## Официальный бюллетень №4-2015

На основании апелляции, поданной Денисом Константиновым на Официальный бюллетень №1-2015, проведено детальное исследование автомобиля с частичной разборкой, а также консультации с Комитетом Спортивной Техники Российской Автомобильной Федерации.

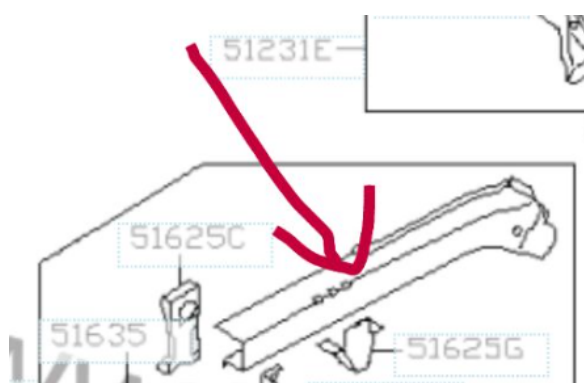
В конкретном рассматриваем автомобиле Subaru Impreza WRX STI стартовый номер 2, модернизации (изменению) подвержен наружный элемент лонжерона, заводской номер согласно каталога JapanCats (далее все номера запасных частей представлены из этого каталога) - 51615(A).

Помимо заводского крепления на точечной сварке к основному элементу лонжерона 51231C(D), рассматриваемый элемент имеет заводские ребра жесткости, нарушенные при модернизации. При этом элемент 51615(A) является составной частью опоры 51625G(H), которая в свою очередь является креплением переднего элемента жесткости и крепления подвески(подрамник).

Исходя из вышеизложенного можно сделать вывод что модернизированные детали передних лонжеронов являются заводским, конструктивным элементом обеспечивающим заложенные заводом-изготовителем параметры прочности и жесткости и являются неотъемлемой частью передних лонжеронов.

Исходя из конструкции, применённой при модернизации, (модификация плоского листового элемента с заменой на полый полукруглый элемент, с частичной проваркой соединений, демонтаж либо модификация внутренних ребер), можно предположить снижение прочностных характеристик заводских элементов – лонжеронов.

Принимая во внимание все вышеизложенное, а так же пункт 7.7.1 Технических требований к автомобилям участников MaxPowerCars 2015 о запрете изменения силовых элементов кузова, решение Организатора о дисквалификации Дениса Константинова на 5 этапе MaxPowerCars 2015 остается неизменным.

Данное нарушение необходимо устранить до 8 этапа MaxPowerCars 05.09.2015. Техническое решение по устранению данного нарушения регламента, необходимо письменно согласовать с Организатором. На этапы 1.08.2015 на трассе «Казань-ринг» и 15.08.2015 на трассе «Нижегородское кольцо» автомобиль стартовый номер 2 допускается в текущей конфигурации.
